УКАЗАНИЯ

по проектированию устройств автоматики, телемеханики и связи
на железнодорожном транспорте

ДОПОЛНЕНИЕ К УКАЗАНИЮ № 1247/803

о выпуске реле типа НЭШI-II100 взамен реле НЭШI-800

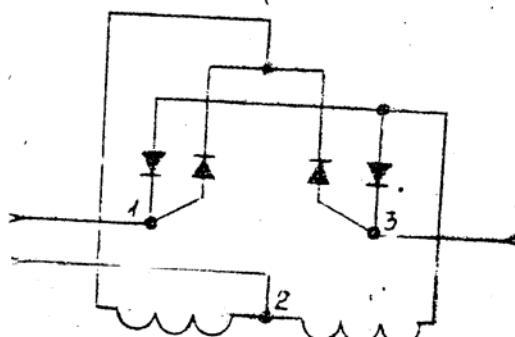
В отличие от реле НЭШI-800 выпрямители в реле НЭШI-II100
законтированы внутри согласно приведенной схеме

При необходимости включения реле по мостовой схеме выпрямления
используются клеммы 1-3, по однополупериодной схеме выпрямления -
клеммы 1-2.
